MEMORANDO-DRPO-SEIA-160-2024

ASUNTO: Remisión de Informes Técnicos- EsIA Categoría II

**SECCIÓN DE EVALUACIÓN DE ESTUDIO DE IMPACTO AMBIENTAL**  
**INFORME TÉCNICO DE INSPECCIÓN DE CAMPO DE EsIA, CATEGORÍA II**  
**DRPO-SEIA-II-173-2024**

<b>NOMBRE DEL EsIA:</b>	PLAYA CARACOL SEASHORE
<b>NOMBRE DEL PROMOTOR:</b>	PLAYA CARACOL DEVELOPMENT GROUP, S.A.
<b>REPRESENTANTE LEGAL:</b>	ALFREDO PLACIDO ALEMÁN MIRANDA
<b>ACTIVIDAD ECONÓMICA PROYECTADA:</b>	CONSTRUCCIÓN
<b>CONSULTORES Y Nº DE REGISTRO:</b>	SMART EVIROMENTAL SOLUTIONS, S.A. DEIA-IRC-038-2021
	CORREGIMIENTO DE CHAME Y PUNTA CHAME, DISTRITO DE CHAME, PROVINCIA DE PANAMÁ OESTE.
<b>PARTICIPANTES:</b>	<p><b>Por MiAMBIENTE:</b></p> <ul style="list-style-type: none"> <li>• Yohana Castillo / SEIA</li> <li>• Hilario Rodríguez / SEIA</li> <li>• Miguel Ríos / SSH</li> <li>• Francisco Vera / SEFOR (Agencia de Chame-San Carlos)</li> <li>• Pablo Rodríguez / SAPB</li> <li>• Cándida Jackson / SCOMAR</li> <li>• Ana Mercedes Castillo / DEIA</li> <li>• Estefany Asprilla / DEIA</li> <li>• Génesis Méndez / DICOMAR</li> </ul> <p><b>Por el Proyecto:</b></p> <ul style="list-style-type: none"> <li>• Jorge García / Equipo consultor</li> <li>• Elibeth

Imagen No. 3. Vista satelital de Google Earth donde se muestra las fuentes hídricas que atraviesan el polígono del proyecto.

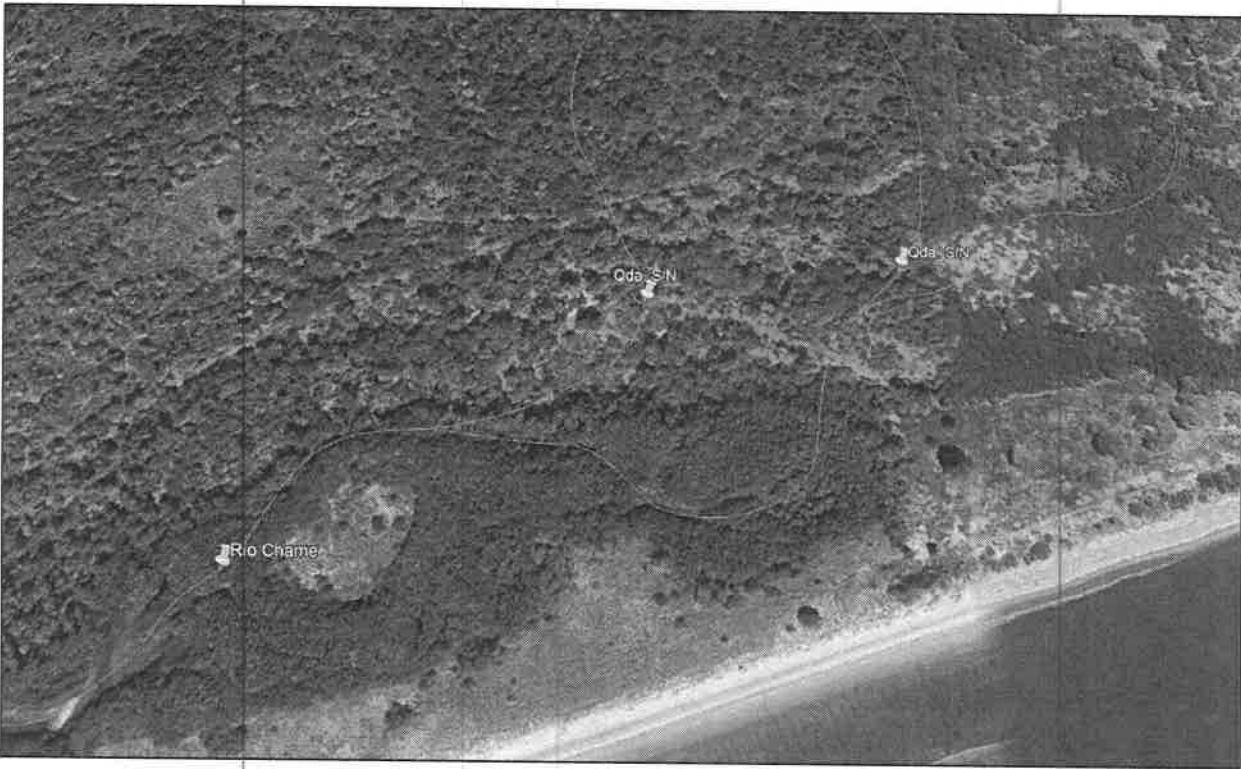
- Que las fuentes hídricas en mención drenan sus aguas al estero de la boca (río Chame).
- Que dentro de los planos del polígono del proyecto se evidencia una vía de acceso que atraviesa las fuentes hídricas, sin embargo, no se hace mención a las obras en cauce que se pretenden realizar. Tampoco se evidencia los planos con la descripción de las obras en cauce a realizar, firmado por un profesional idóneo.

- Que, según estudio hidrológico presentado por la promotora, se hace referencia al estudio de la quebrada Tranquila, sin embargo, esta se encuentra fuera del polígono en evaluación, por tanto, debe ser aclarada la información.

- Que se deberá establecer la respectiva área de protección de las quebradas Sin Nombre, para dar cumplimiento a lo establecido en la Ley 1 de 3 de febrero de 1994 y contribuir con el enriquecimiento de la vegetación existente en la zona contigua al cauce, con la finalidad de protección y conservación del cauce natural.
